## 监理通知单

工程名称：中宜宜城流水镇 100MW 农光互补光伏电站项目

编号：ZHJL-YCGF-TZD-025

主题：关于光伏区支架、组件安装相关事宜

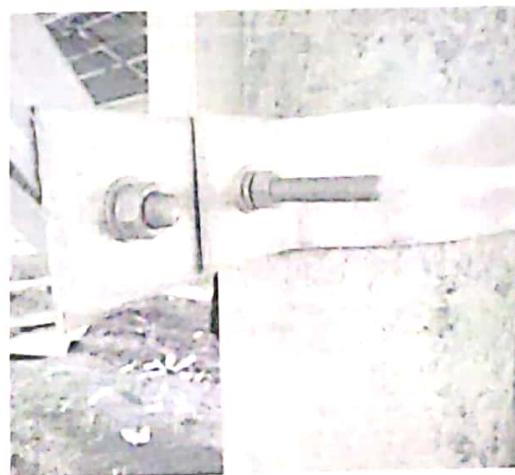
问题一：组件垫板缺少弹垫且松动

问题二：抱箍螺栓未紧固到位

问题三：拉条未紧固且缺少平垫、弹垫
